**AVIS RELATIF À LA PROTECTION
CONTRE LES EVENTUELS EFFETS NOCIFS ET NUISANCES
PROVOQUÉS PAR LES RAYONNEMENTS NON IONISANTS
GÉNÉRÉS PAR DES ANTENNES ÉMETTRICES STATIONNAIRES**

Commune : MANHAY - Exploitant : TELENET GROUP

Référence exploitant : LX6143P

Rapport n° 1344 / 2025

Figure 1 : Vue en plan des lieux de séjour et des points de contrôle

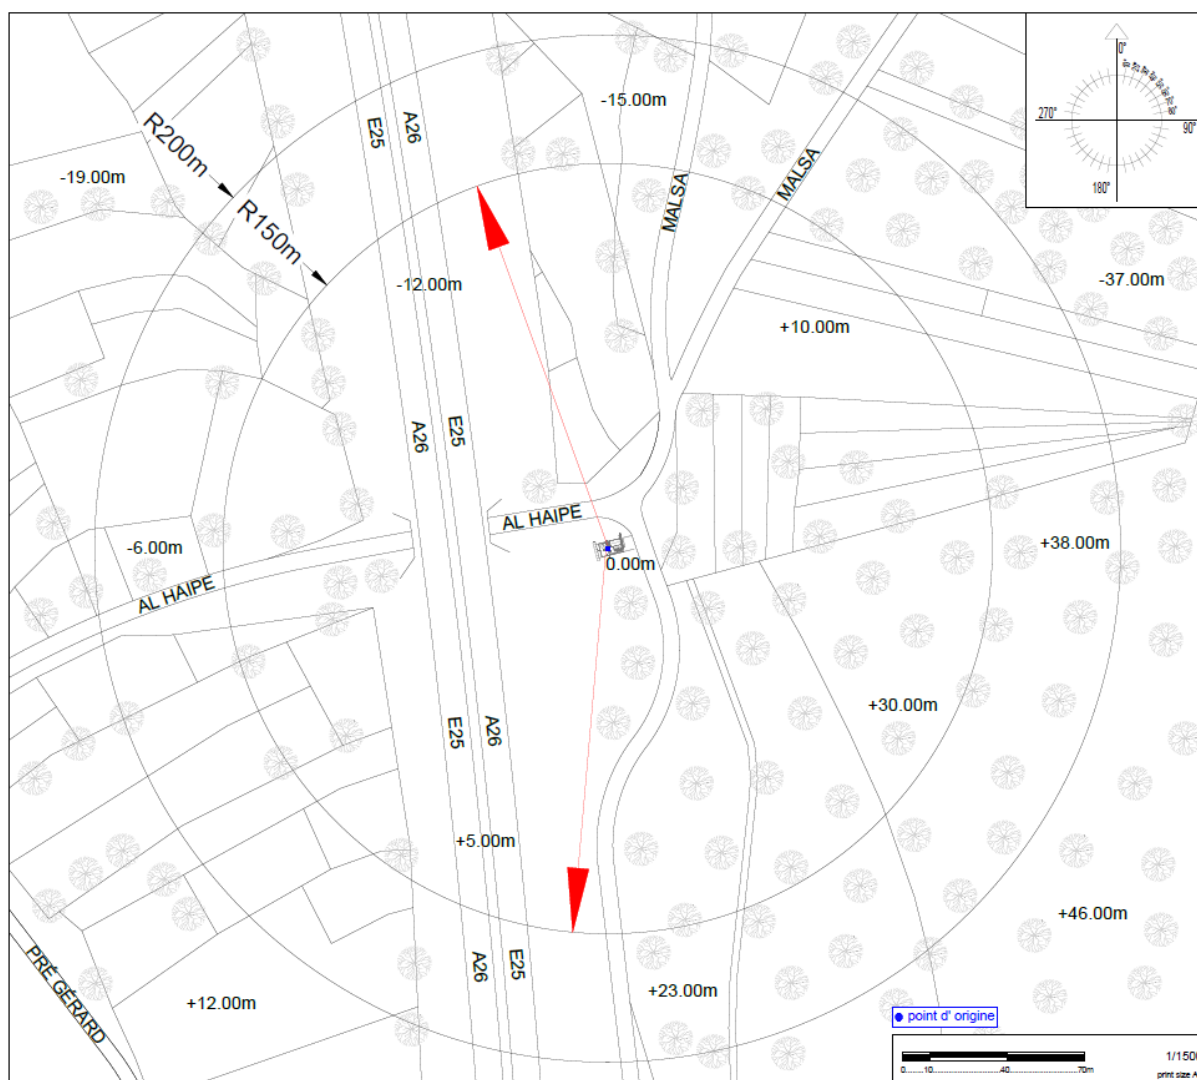
En ce qui concerne les antennes de l'installation mentionnées dans le tableau 1, la distance maximale à laquelle la limite pourrait être atteinte, à l'extérieur, est égale à 90,4 m. S'il n'y a pas de LS à une distance inférieure, les antennes respectent forcément la limite d'immission.

Dans le cas des LS situés à l'intérieur des bâtiments, une atténuation d'obstacle est prise en compte et il en résulte que la distance maximale à laquelle la limite pourrait être atteinte se réduit à 64,3 m.
